改築校舎 平面計画案

資料3

B1F

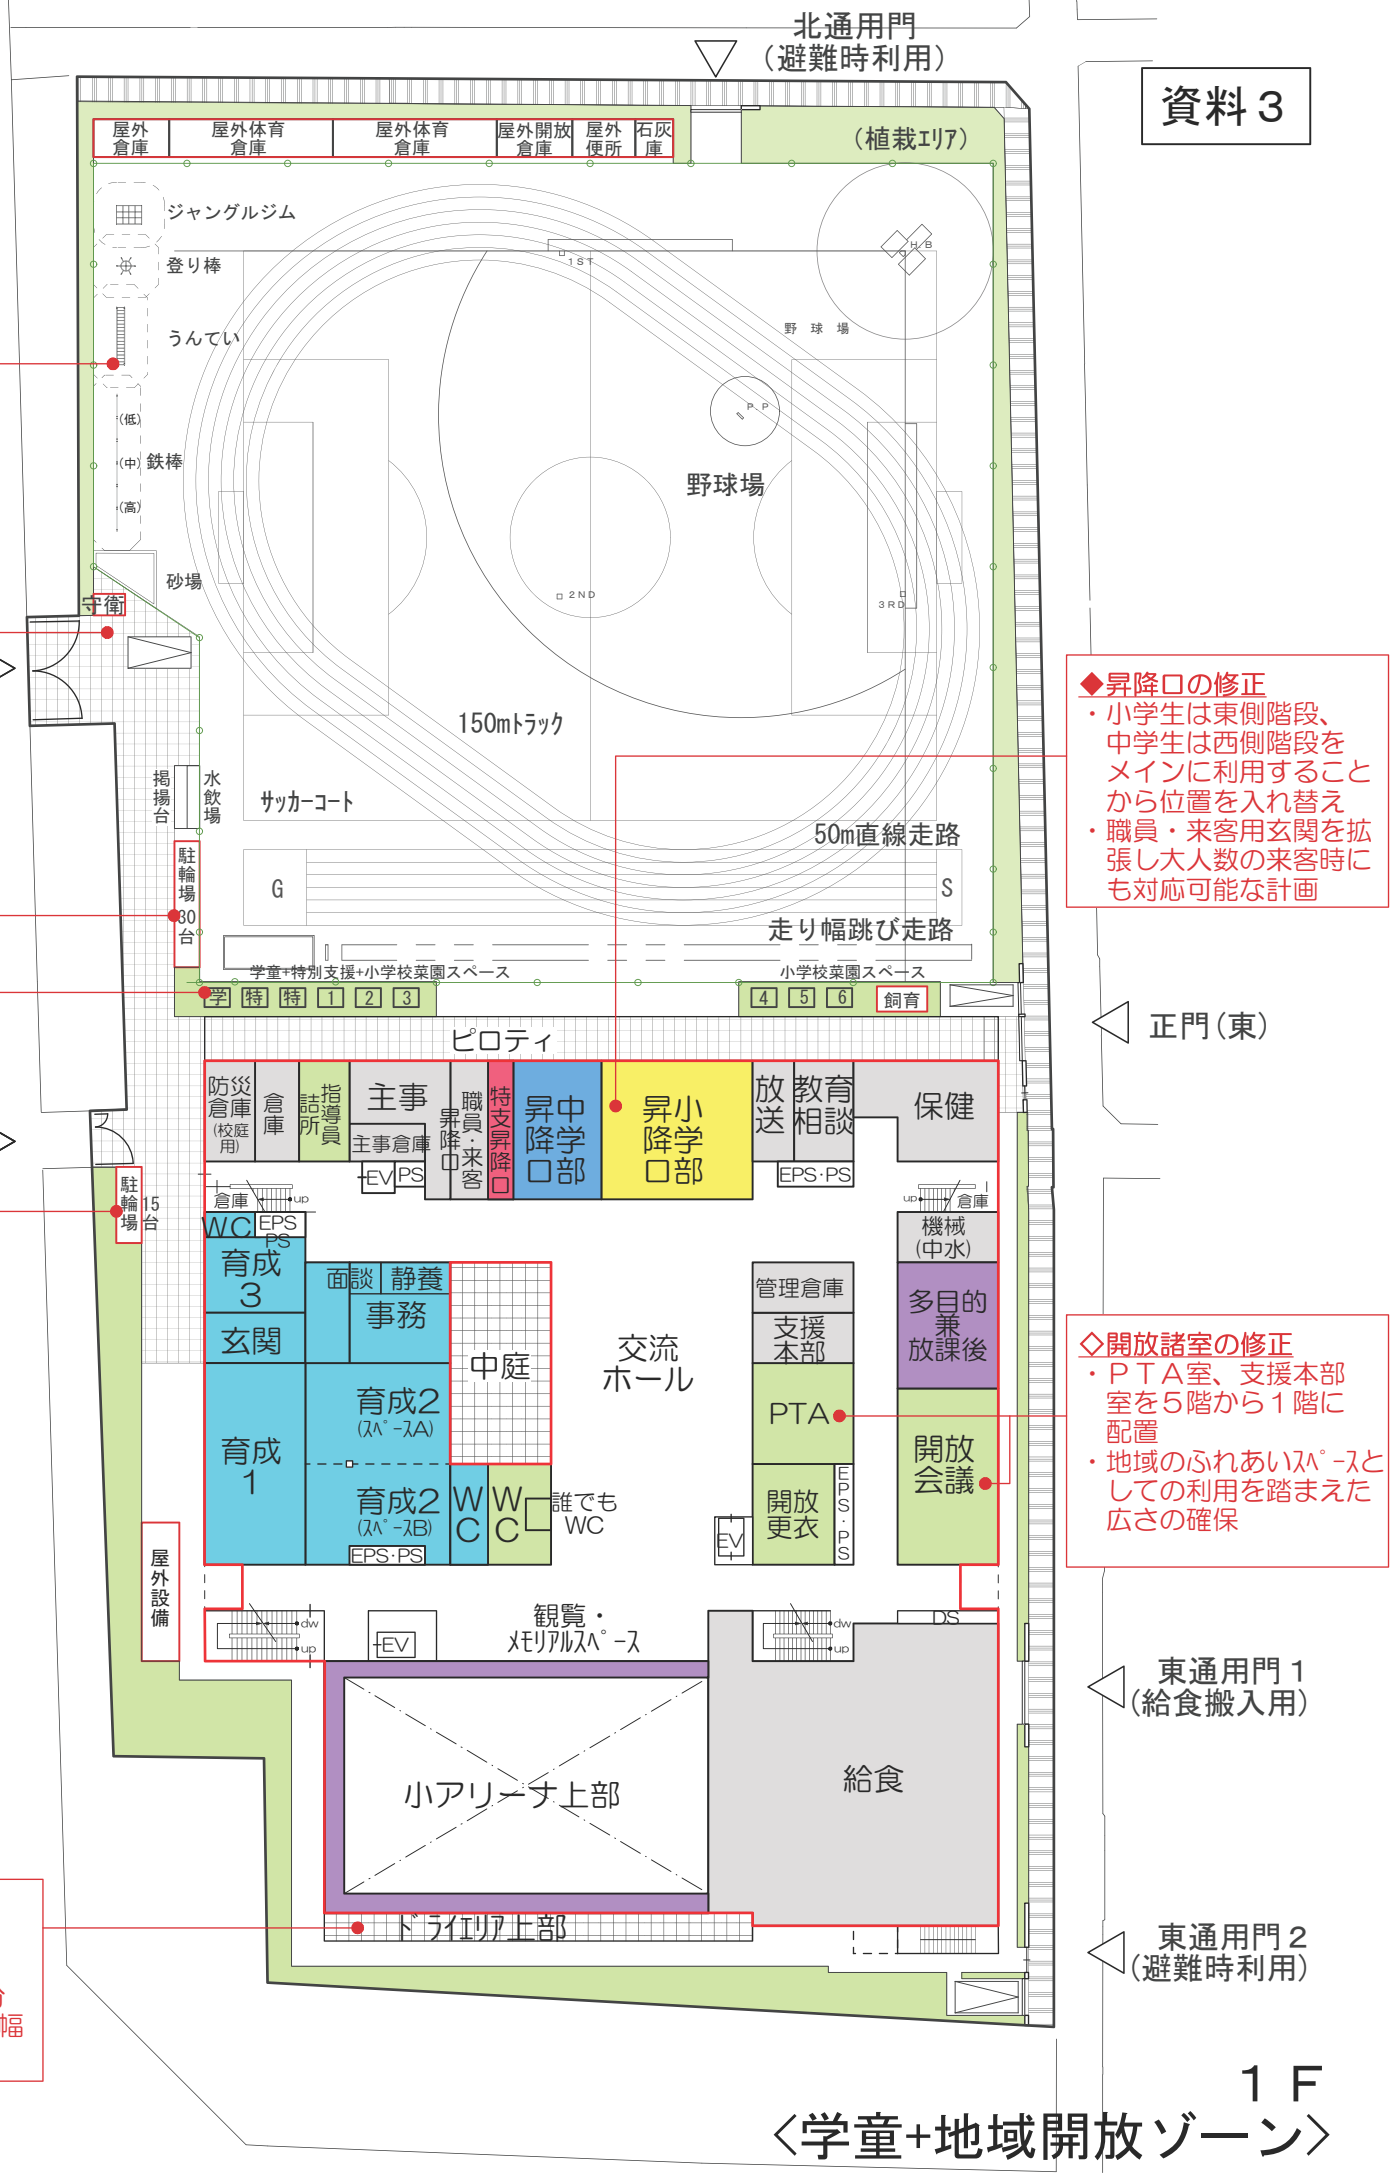
◇◆校庭レイアウトの修正

- ・野球場奥行き確保（防球ネットまで58m）
- ・遊具スペースの確保
- ・80m走路から50m走路に変更
- ・走り幅跳びスペースの確保
- ・新規避難ルートとして北通用門の設置

■外構の修正

- ・学童の通学バスは環7からの進入になるため、駐車スペースを西側に設置

◆外構の修正

- ・地域開放、教職員等が利用する駐輪場を設置
- ・学校菜園スペースの確保

■小アリーナの変更と修正

- ・半地下案から1層分地下案へ変更
- ・換気の為のドライエリアの設置
- ・避難拠点利用やバリアフリーの観点からEVの設置

■校舎配置の修正

- ・ドライエリアを設けるために北側に2.5m移動
- ・東西に通抜け可能なピロティ部分の通路幅を3.5mとし、ゆとりのある幅員を確保（校庭面積に影響なし）

1F
〈学童+地域開放ゾーン〉

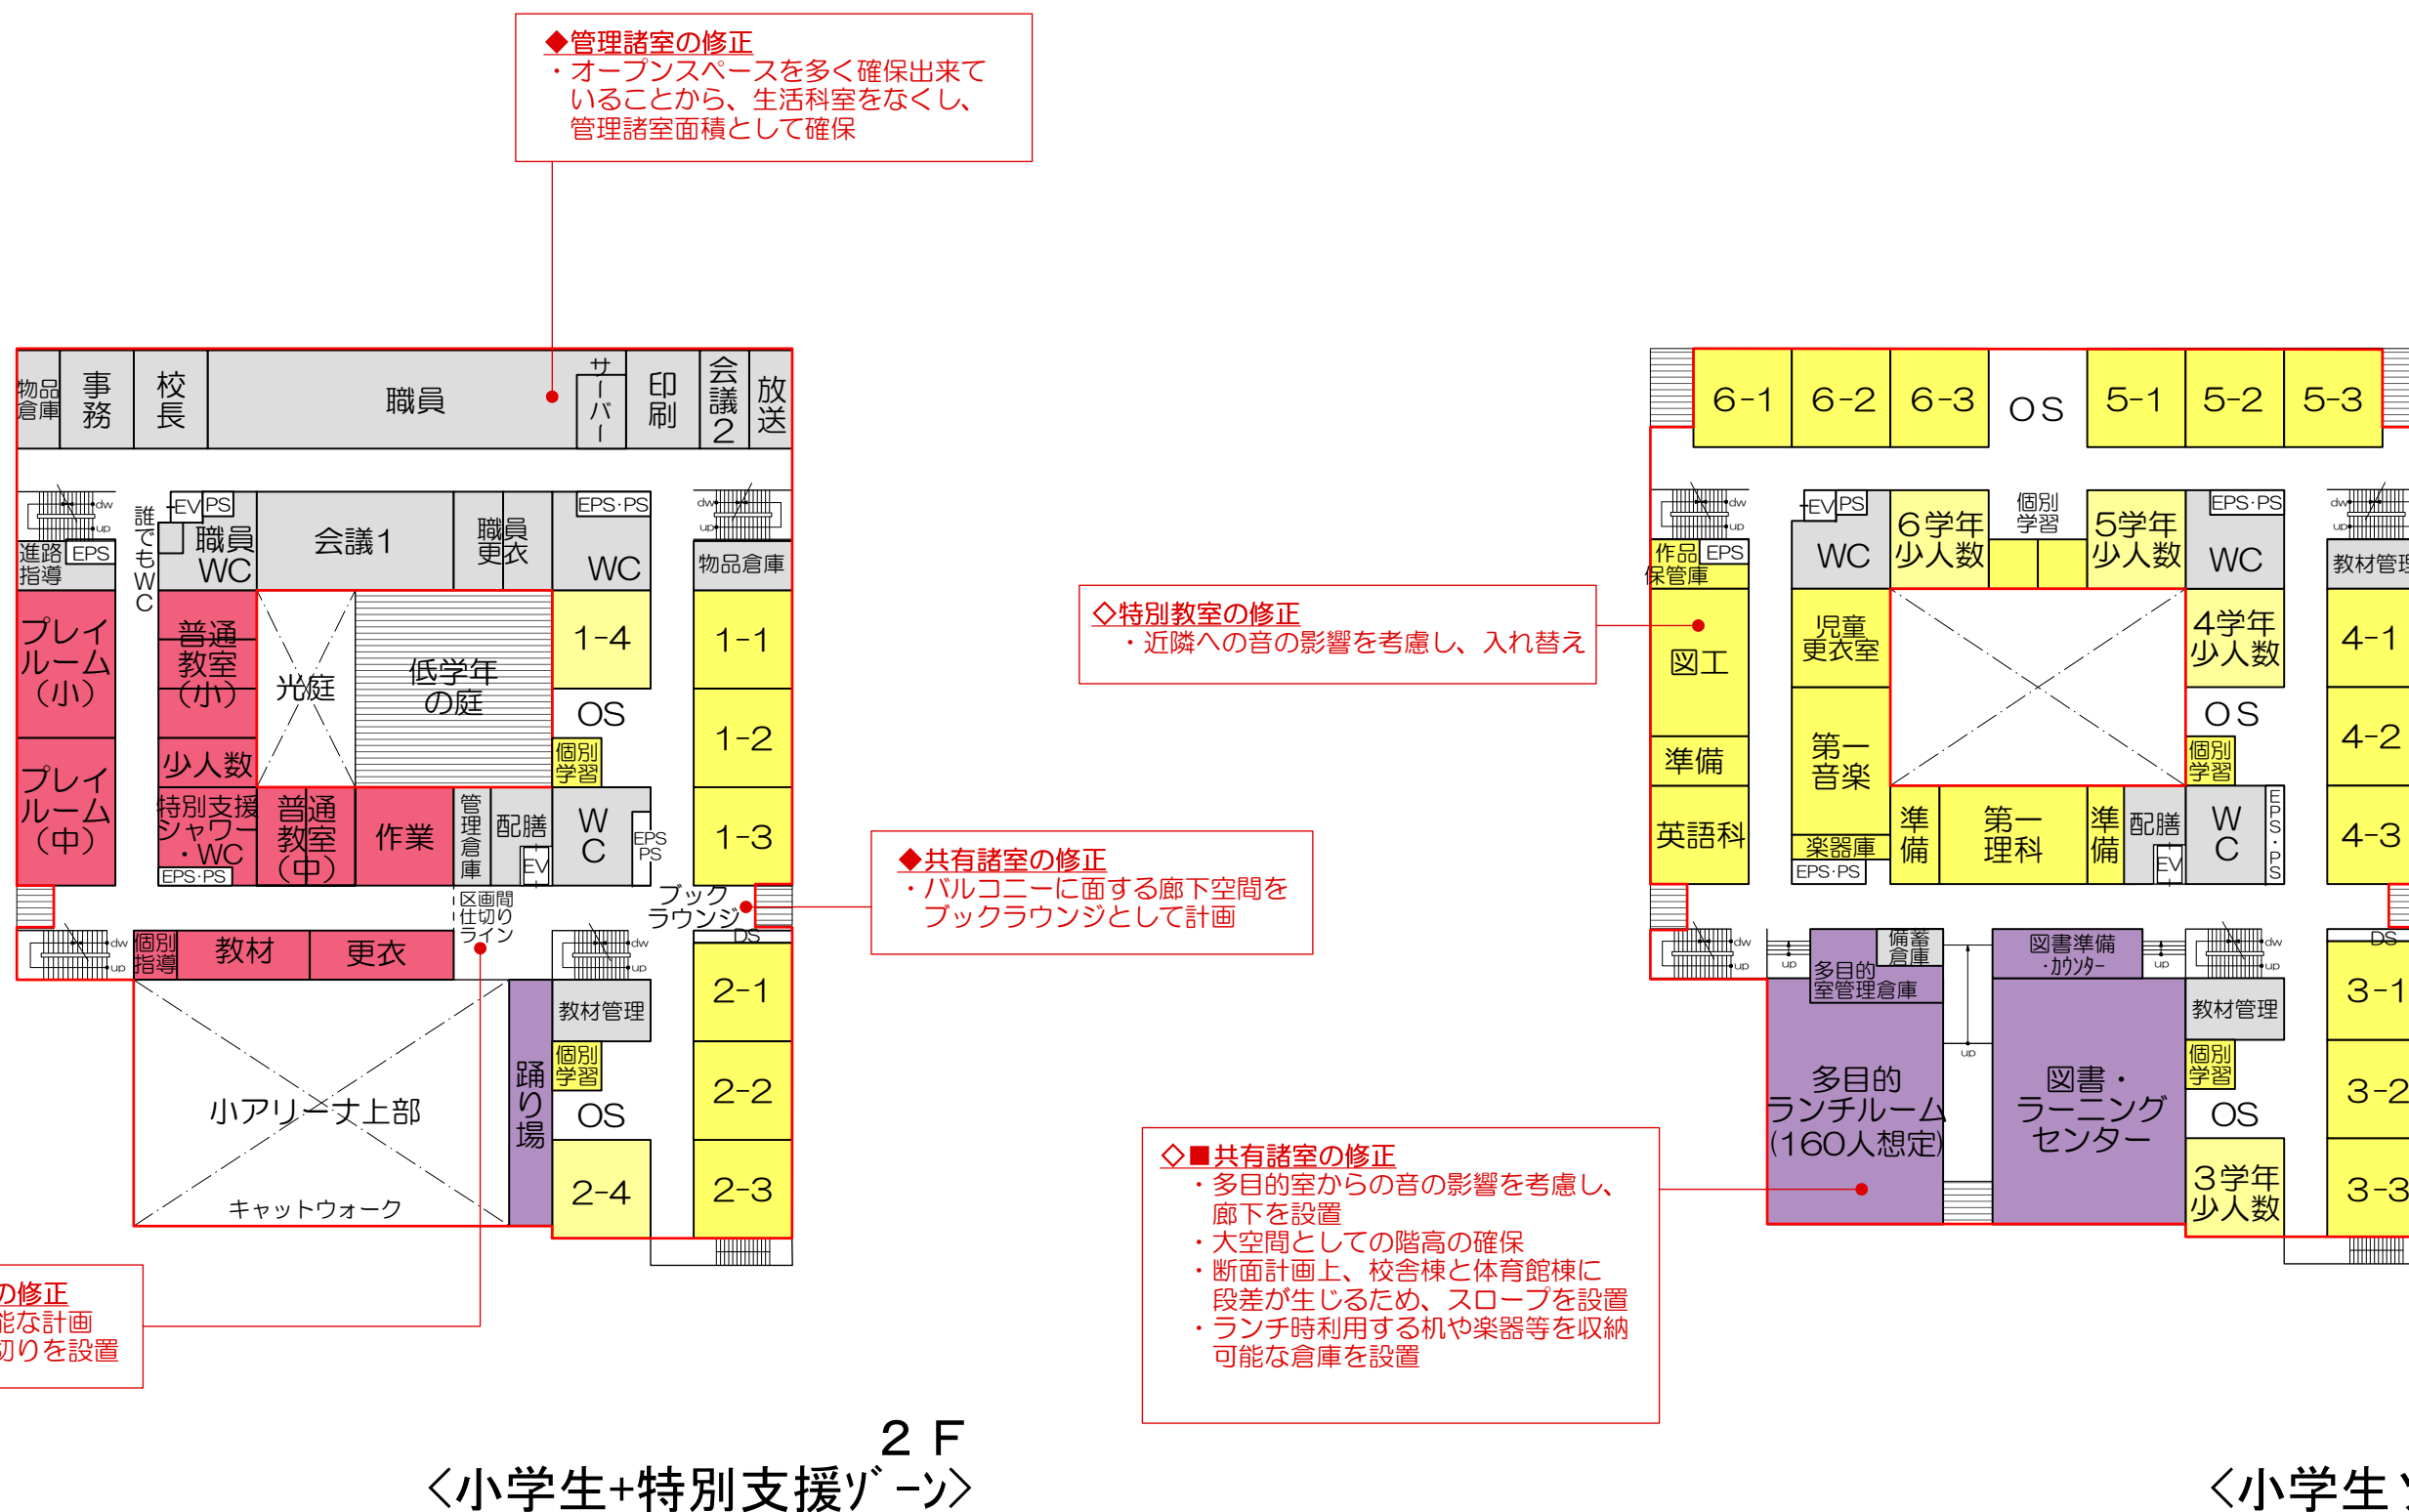
◆昇降口の修正

- ・小学生は東側階段、中学生は西側階段をメインに利用することから位置を入れ替え
- ・職員・来客用玄関を拡張し大人数の来客時にも対応可能な計画

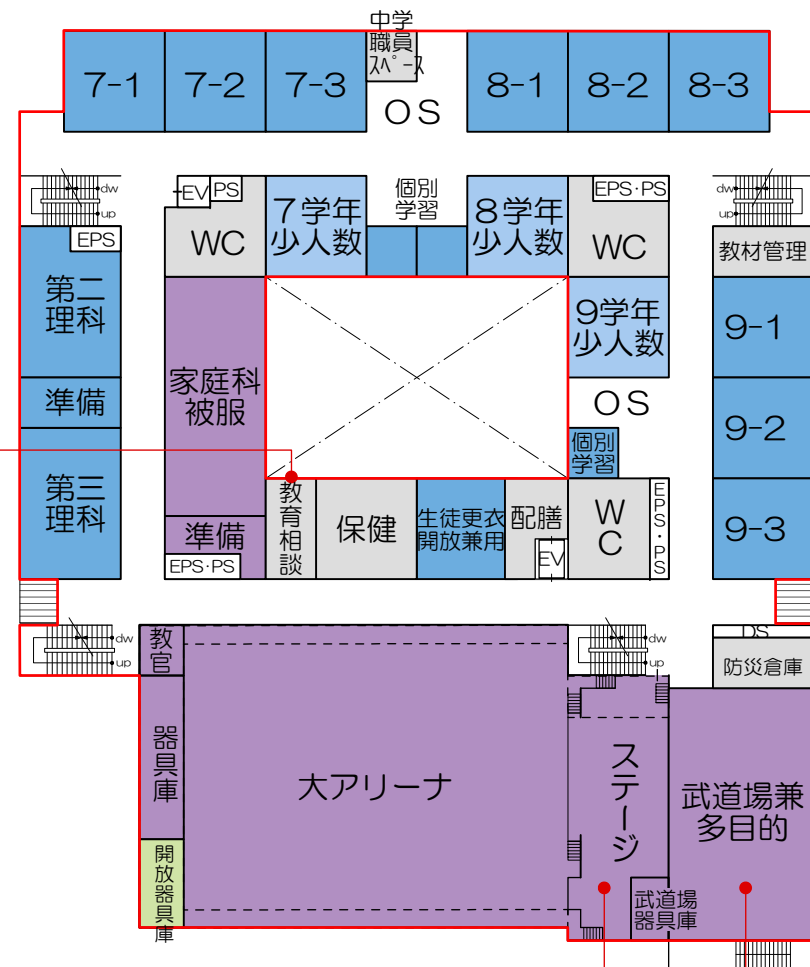
◇開放諸室の修正

- ・PTA室、支援本部室を5階から1階に配置
- ・地域のふれあいスペースとしての利用を踏まえた広さの確保

◆管理諸室の変更
・プライバシーに配慮し、生徒の出入りの多い更衣室から離れた配置に変更

■共有諸室の修正
・式典等の利用を考慮し、ステージ袖の収納スペースとしての面積を確保

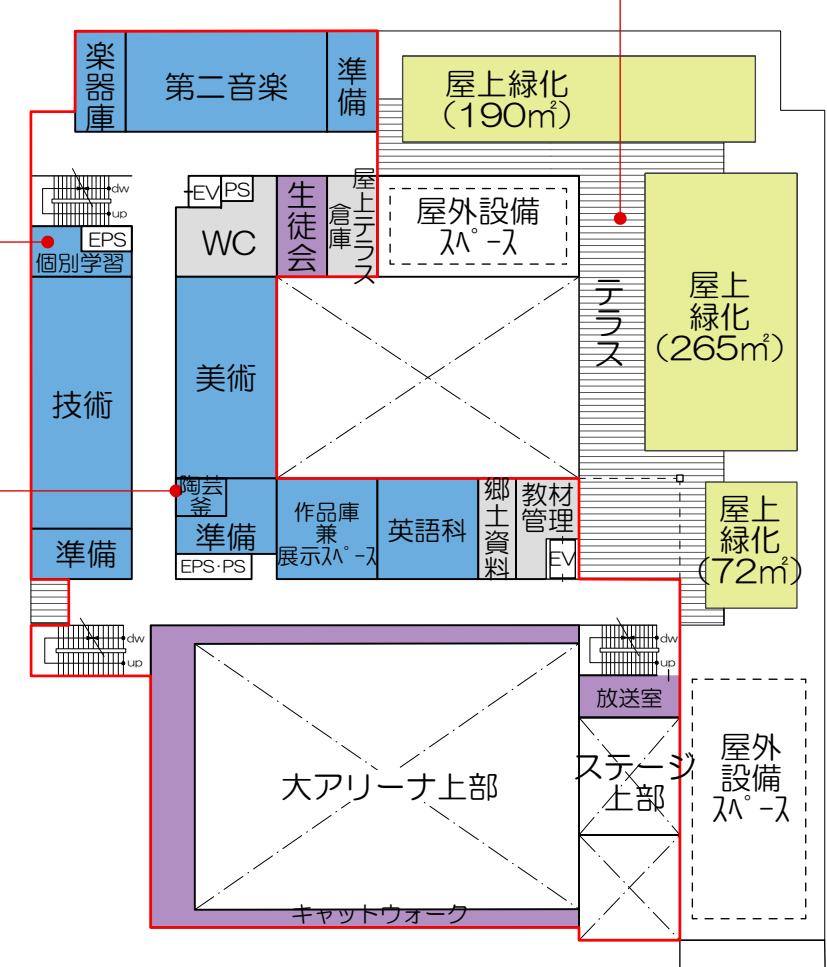
■共有諸室の修正
・道路斜線や近隣への日影の影響から、利用状況を検討し1層分の高さに変更(上部吹抜けの中止)

◆管理諸室の変更
・個別学習室を普通教室階以外にも設置するため教材管理室から変更

◆特別教室の変更
・陶芸釜室を廊下から直接出入りできる配置に修正
